PROGETTO DEFINITIVO PARCO EOLICO “FLORIO”
 Nei Comuni di San Severo e Rignano Garganico
 N.32 aerogeneratori di potenza fino a 7,2MW

Riscontro Comitato MISE
punto 5, Acustica e vibrazioni
punto 6, Impatto Elettromagnetico
e punto 9 Terre e Rocce da Scavo

<p>Committente:</p>  <p>NVA S.r.l. Via Lepetit, 8 20045 Lainate (MI) info@nvarenewables.com nva.srl@pecimprese.it</p>	<p>Visti:</p>
<p>Progettazione:</p>  <p>Ambiente & Sicurezza Servizio Prevenzione & Protezione Prof. Francesco Di Cosmo</p>	<p>Tecnico Competente: Ing. Francesco Di Cosmo</p>
<p>Elaborazione:</p>	<p>Maggio 2024</p>

Situazione portale SIT PUGLIA

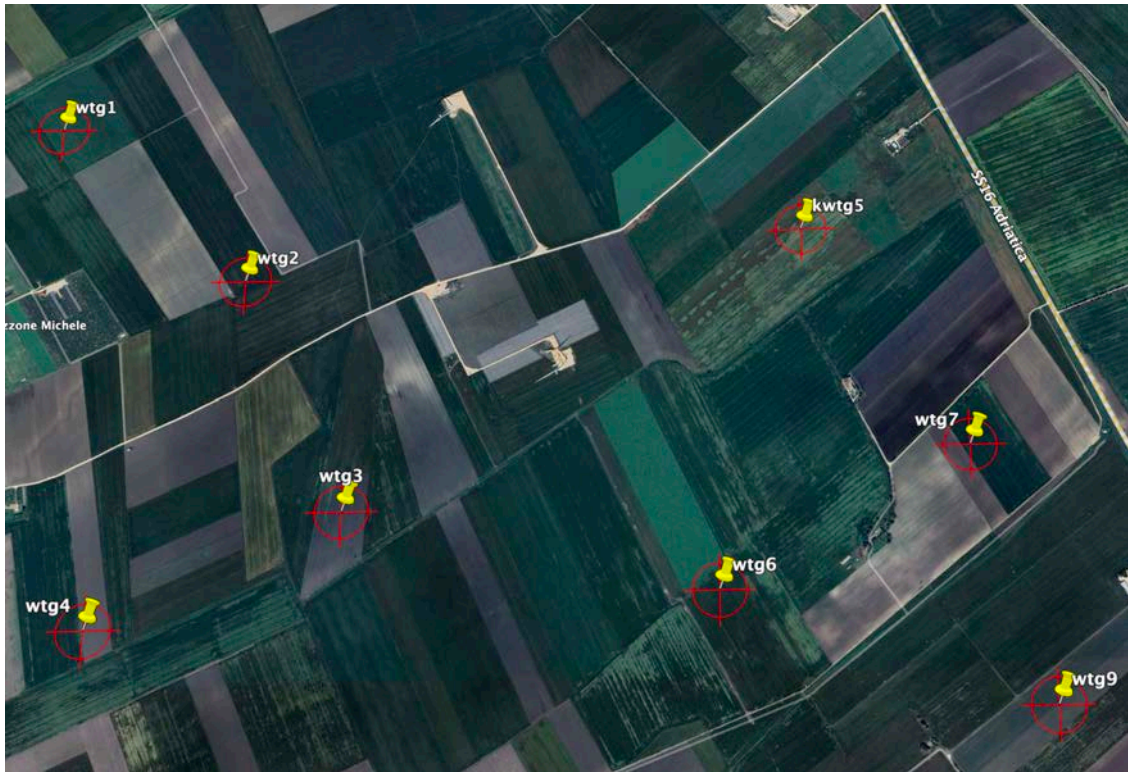
Si chiede inoltre di chiarire se per la Valutazione Previsionale di Impatto Acustico sono stati tenuti in considerazione, nella determinazione del rumore residuo, gli aerogeneratori esistenti e di quelli autorizzati.

Nell'effettuare le misure del rumore residuo sono stati certamente considerati gli aerogeneratori esistenti. Attraverso la consultazione sul portale SIT puglia risultano in autorizzazione l'impianto siglato RW5FOY4 costituito da due torri e l'impianto 3ONDO95 costituito da 10 torri. In realtà entrambi gli impianti risultavano realizzati e in esercizio all'atto delle misure.

Pertanto nella valutazione Previsionale di Impatto Acustico sono stati tenuti in considerazione, nella determinazione del rumore residuo, gli aerogeneratori esistenti e quelli autorizzati.

Di seguito si evidenzia quanto affermato.

Impianto siglato RW5FOY4 costituito da due torri (si osservano al centro della ortofoto)

Impianto siglato 3ONDO95 costituito da 10 torri (si osservano al centro della ortofoto)
